BT 0469

Assunto: **Modificação no Conjunto Mecanismo**
Modelos: **Lavadoras - Todos modelos 22"**
Marca: **Brastemp**

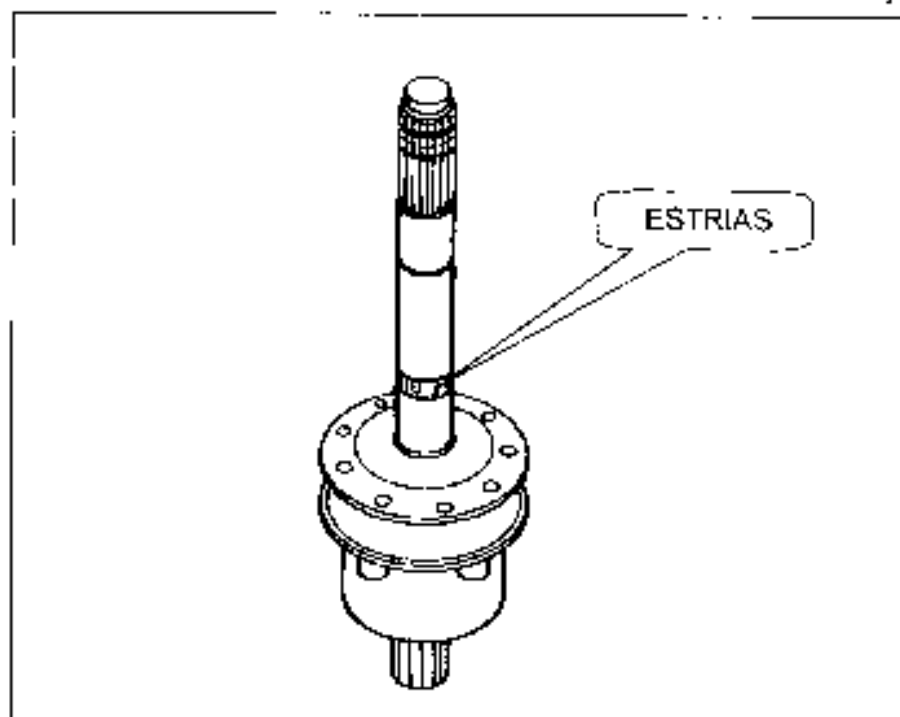
Informamos que as lavadoras produzidas a partir de Abril/99 estão sendo montadas com um novo Conjunto Mecanismo.

Este novo Conjunto Mecanismo deixa de ter o tubo expandido e passa a ter estrias.

A montagem só poderá ser feita com a ajuda do Dispositivo Aranha (Cód. 32.6001.39.0 BT0374).

Ao montar o conjunto mecanismo, certifique-se de que o rolamento esteja cobrindo completamente as estrias.

O código do Conjunto Mecanismo não foi alterado. É intercambiável com o Conjunto antigo.
